Mission régionale d'autorité environnementale
CENTRE - VAL DE LOIRE

Avis délibéré sur

d'un gîte géothermique portée par la société THALES

N°MRAe 2024-4910

Implantation du projet géothermique au sein du site Thales (Volet informations générales, page 35)

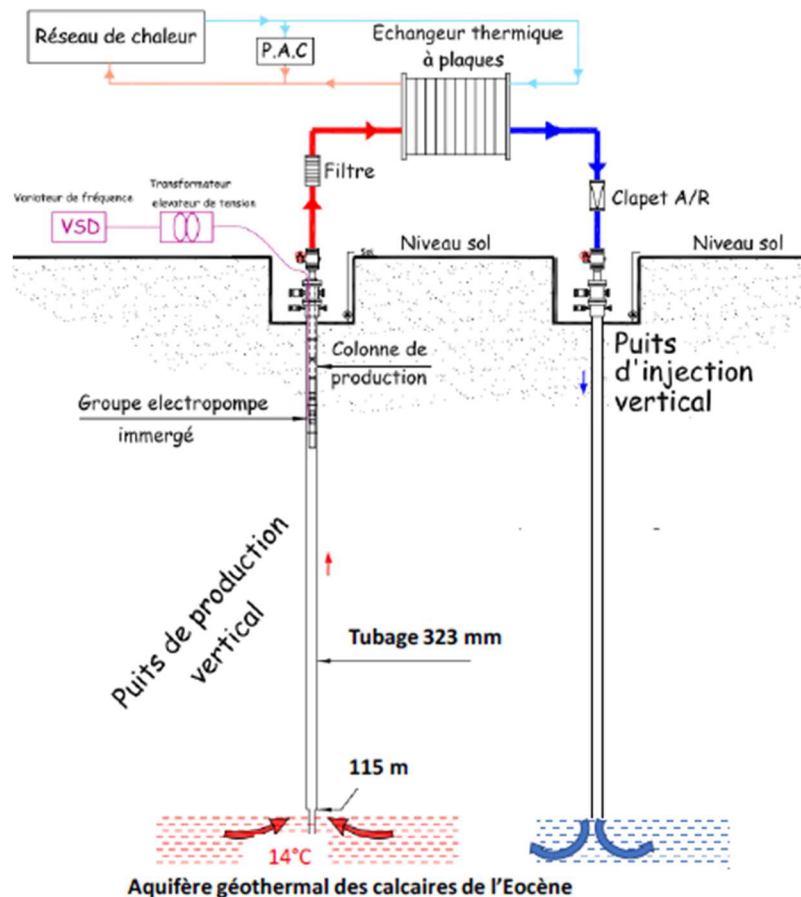
Il faut noter l'absence de précision sur la nature du réseau d'eau géothermale⁴ reliant les forages (enterré ou en surface, emprises nécessaires...), qui est préjudiciable à une bonne compréhension de l'étude d'impact et la pertinence de l'évaluation.

L'autorité environnementale recommande de compléter la présentation du projet par la une description de la nature du réseau d'eau géothermale reliant les forages.
